Dodatek č. 1
Ke Smlouvě o dílo

„Malá vodní nádrž Klatovy Luby – Výhořice“

ZMĚNOVÝ LIST STAVBY č. 01

ZMĚNOVÝ LIST STAVBY č. 02

TECHNICKÝ PROFIL TAMPONÁŽE VRTANÉ STUDNY

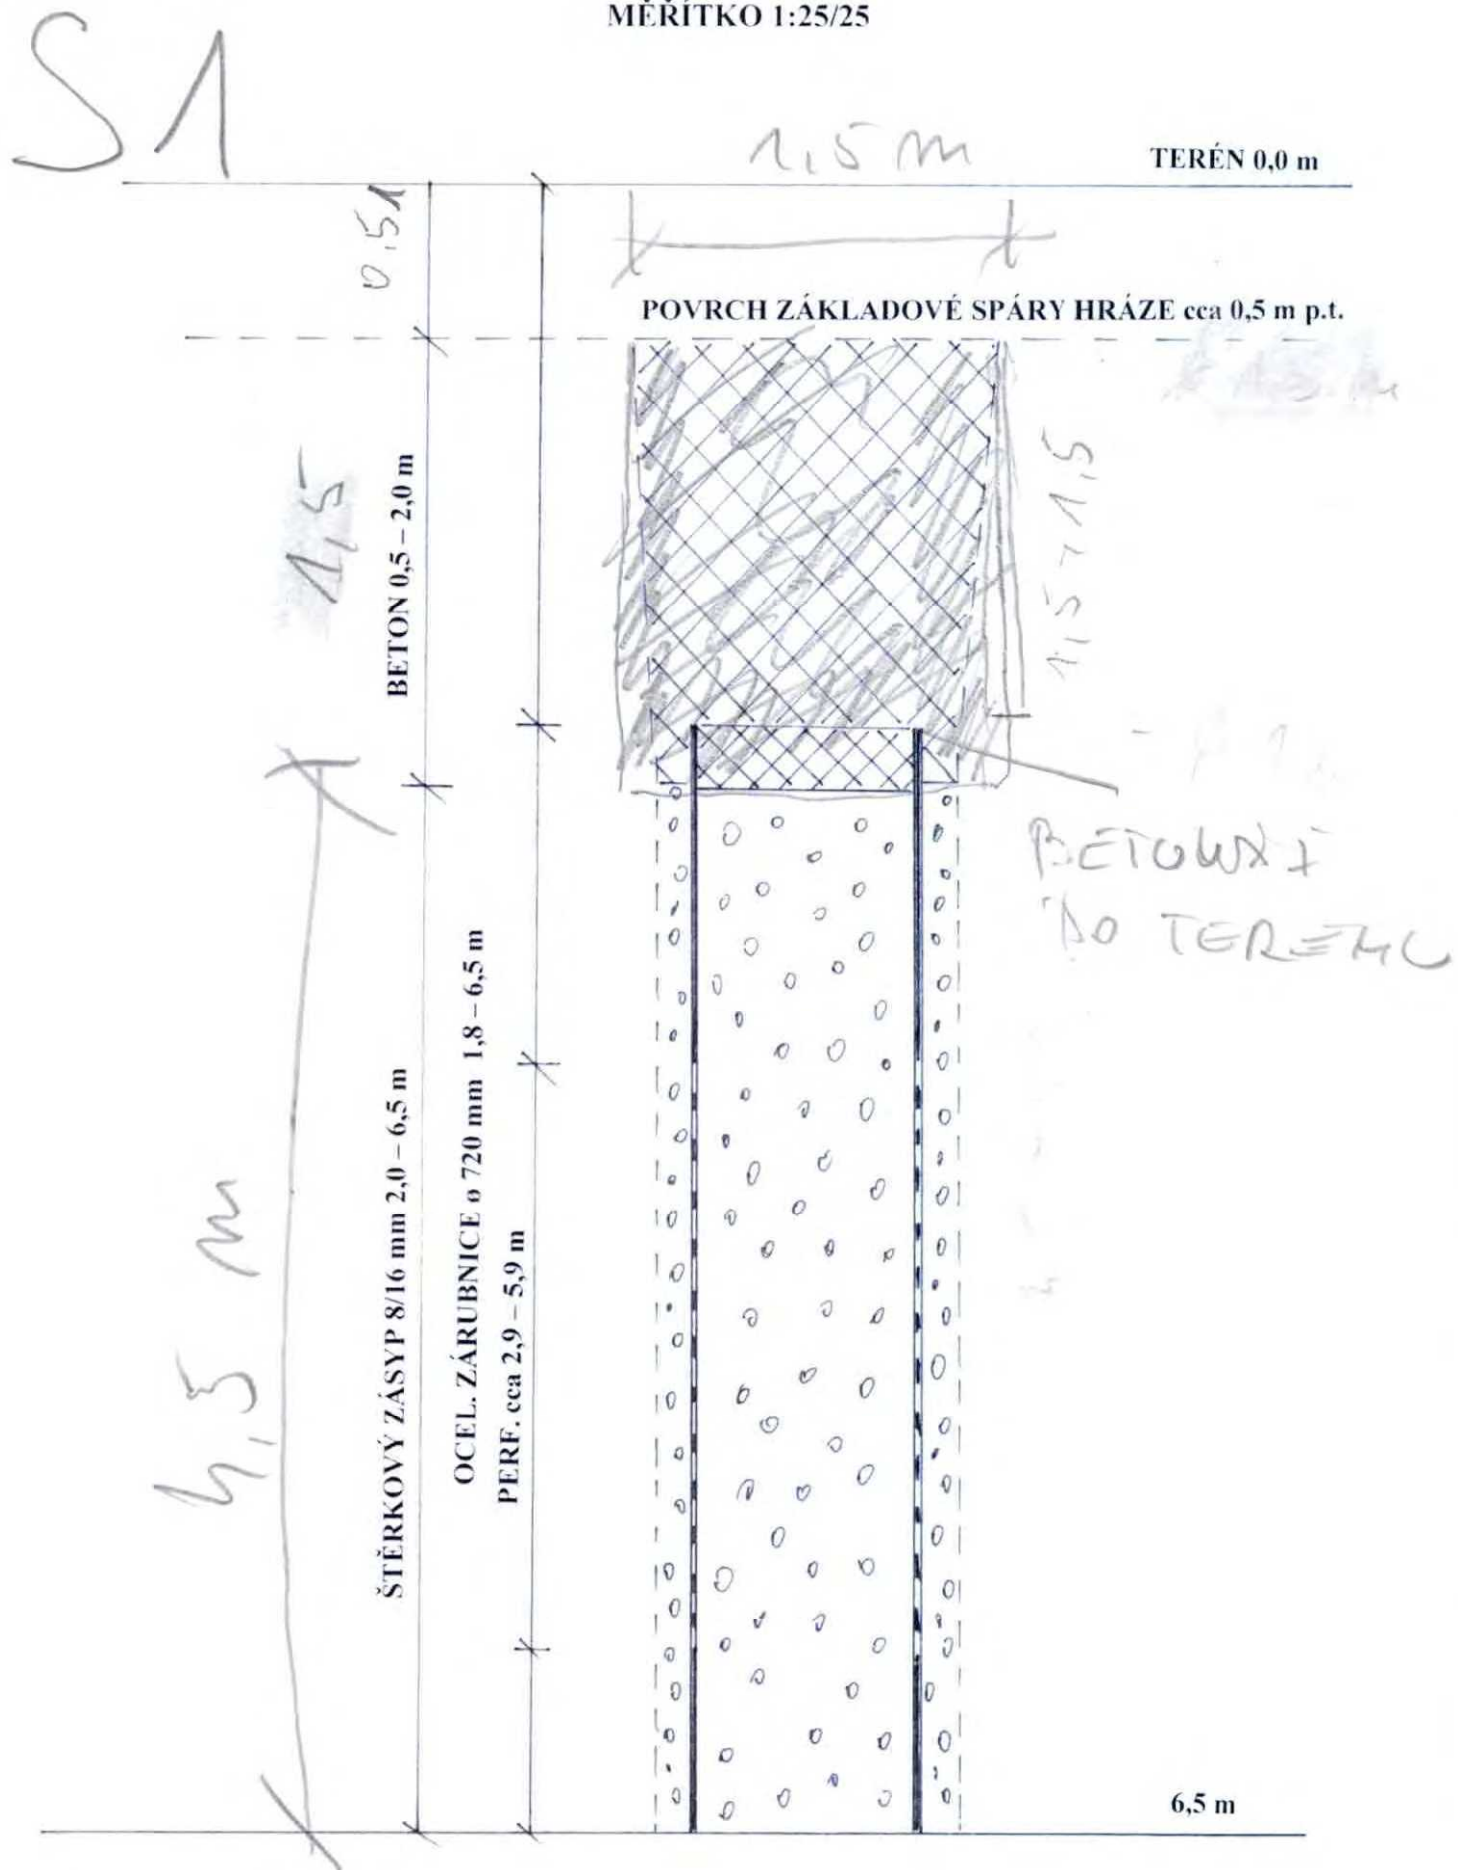
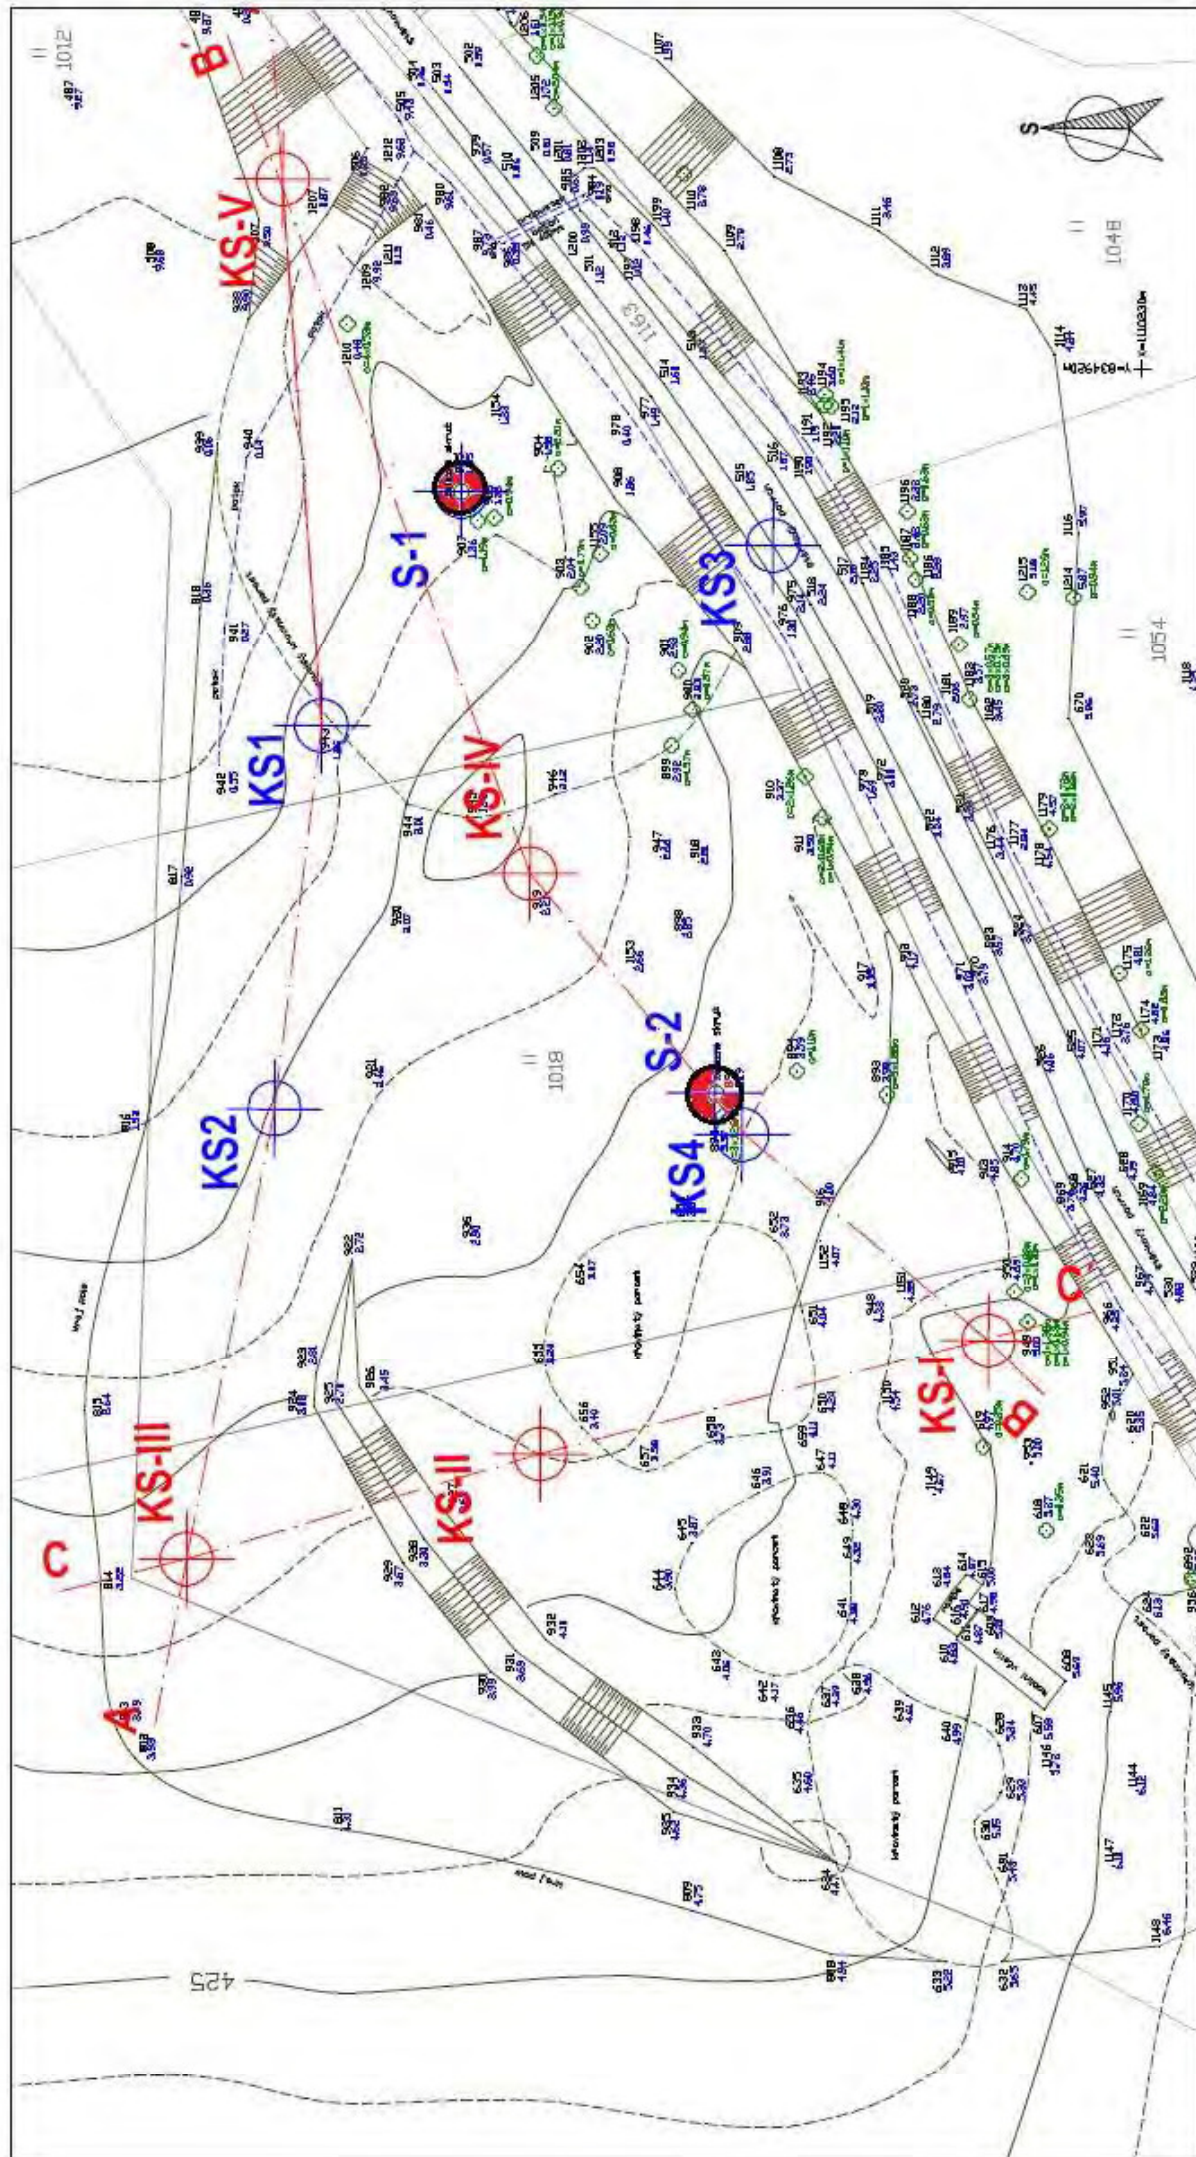
Projekt:	„Malá vodní nádrž Klatovy Luby – Výhořice“	
Stavba:	Malá vodní nádrž Klatovy Luby – Výhořice	
Změna:	Tamponáž průzkumných vrtů	
Zdůvodnění změny: 1)	V prostoru stavby se nacházejí dva průzkumné vrtů z roku 1977 - vrt ID 357695 /studna S1/- nachází se v prostoru navrhované hráze vodní nádrže, vrt ID 357696 /studna S2/ - nachází se v prostoru zátopy navrhované vodní nádrže. V projektové dokumentaci nebyla řešena úprava těchto vrtů nutná pro realizaci vlastní stavby. Technické provedení úpravy stávajících vrtů S1 a S2 je řešeno předloženým projektem tamponáže vrtů zpracovaných firmou KCG-GEO, RNDr. Josef Karvánek /Držitel osvědčení o způsobilosti projektovat, provádět a vyhodnocovat geologické práce v oborech hydrogeologie, inženýrská geologie, přiznané rozhodnutím č. 1603/2002 č.j.2293/630/16900/02/.	
Posouzení změny:	Předložený ZL01 je v souladu s odst. 4 §222 zákona o zadávání veřejných zakázek 134/2016 Sb., v platném znění.

- 1) Spodní zvodnělá a perforovaná část zárubnice bude zasypána kačírkem zrnitosti 8/16 mm v intervalu 6,5 – 2,0 m p.t. dle schematu S1 a S2
- 2) S1 - Horní část zárubnice bude obkopána a při odčerpání přítoků podzemní vody budou zárubnice odříznuty. Ve zkrácené ocelové zárubnici bude provedena betonová zátka, ta se provede betonáží do terénu, rozměr výkopu cca 1,5 x 1,5m hl betonu 1,5m viz schéma S1
- 3) S2 - Horní část zárubnice bude obkopána a při odčerpání přítoků podzemní vody budou zárubnice odříznuty. Ve zkrácené ocelové zárubnici bude provedena betonová zátka, ta se provede betonáží do samotného potrubí průměr 78 cm a hloubky 1,5m

Autorský dozor projektanta:	 podpis a razítko AD:	
Vyjádření AD, podpis a razítko:		
Za AD souhlasím s navrhovanou úpravou technického návrhu.

Dopady:		do projektové dokumentace:	Projekt KZC GEO - Tamponáže starých nevyužívaných vrtaných studní S-1 a S-2 na p.č. 1018 a 1012 k.ú. LUBY
		do časového plánu:	
Dopady do ceny:		suma změny: 55 049,03 Kč s DPH viz příloha 1 neprovedené práce dle vysoutěženého rozpočtu 0,00 Kč s DPH práce provedené navíc oproti vysoutěženého rozpočtu 55 049,03 Kč s DPH	
Přílohy:	Příloha 1 - Položkový rozpočet změny		
	Příloha 2 - Projekt KZC GEO		
	Příloha 3 - Fotodokumentace		
	Výkresová část	viz příloha 2 - Projekt KZC GEO	
	Fotodokumentace	viz příloha 3	
Vyjádření zhotovitele:		Zhotovitel je technicky a odborně způsobilý provést realizaci navržené tamponáže vrtů v požadované kvalitě.	
Zhotovitel:			
Project Plus Klatovy, spol. s r.o.	Michal Schneedorfler	Datum:	Podpis:
Luby 175, 339 01 Klatovy			
Vyjádření objednatele - TDS:		TDS souhlasí se změnovým listem č. 1 ve výši 55 049,03 Kč (s DPH) a doporučuje jej objednateli ke schválení.
